記載内容訂正のお願い

2022-23 医療施設用 製品カタログ

対象カタログ：No.1233-01 (2022年5月発刊)

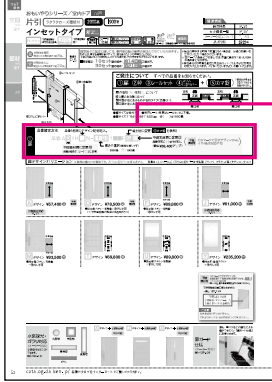
ページ／箇所／内容	誤	正
<p><b>おもいやりドア</b>                      P.57/63/69/75/                      105/111</p> <p>不燃面材扉への変更方法の誤り</p>	<p>品番5桁目にデザイン記号記入。                      鏡付きに変更(⑨カメラ錠を参照)</p> <p>品番:AD1Q□N-(1・B)1■■■FGH</p> <p>不燃面材扉に変更                      品番2桁目「□」→「Q」に変更                      品番4桁目「□」→「U」に変更</p> <p>高さの選択(価格は同じです)                      1:2000高 B:1900高</p> <p>不燃面材扉に変更                      品番末尾に「+」を付け足し。                      (価格 ¥59,400アップ)</p>	<p>品番5桁目にデザイン記号記入。                      鏡付きに変更(⑨カメラ錠を参照)</p> <p>品番:AD1Q□N-(1・B)1■■■FGH</p> <p>高さの選択(価格は同じです)                      1:2000高 B:1900高</p> <p>不燃面材扉に変更                      品番末尾に「+」を付け足し。                      (価格 ¥59,400アップ)</p> <p>品番2桁目・品番4桁目の変更は不要です。</p>

正しい不燃面材扉品番は以下のとおりです。

掲載ページ	機種	誤	正
P.57	吊戸・片引 ラクラクローズ機能付 引込タイプ	AG1L□N-(1・B)1■■■FGH	AD1Q□N-(1・B)1■■■FGH
P.63	吊戸・片引 自閉機能付 引込タイプ	AG1T□N-(1・B)1■■■FGH	AD1U□N-(1・B)1■■■FGH
P.69	吊戸・引分 ラクラクローズ機能付 引込タイプ	(右扉) AG1L□N-(1・B)1■■■FGH (左扉) AG1L□N-(1・B)1■■■FHH	(右扉) AD1Q□N-(1・B)1■■■FGH (左扉) AD1Q□N-(1・B)1■■■FHH
P.75	吊戸・引分 自閉機能付 引込タイプ	(右扉) AG1T□N-(1・B)1■■■FGH (左扉) AG1T□N-(1・B)1■■■FHH	(右扉) AD1U□N-(1・B)1■■■FGH (左扉) AD1U□N-(1・B)1■■■FHH
P.105	吊戸・片引 ラクラクローズ機能付 引込タイプ トレンドウッド調	AG1L□N-(1・B)1□□FGH	AD1Q□N-(1・B)1□□FGH
P.111	吊戸・片引 自閉機能付 引込タイプ トレンドウッド調	AG1T□N-(1・B)1□□FGH	AD1U□N-(1・B)1□□FGH
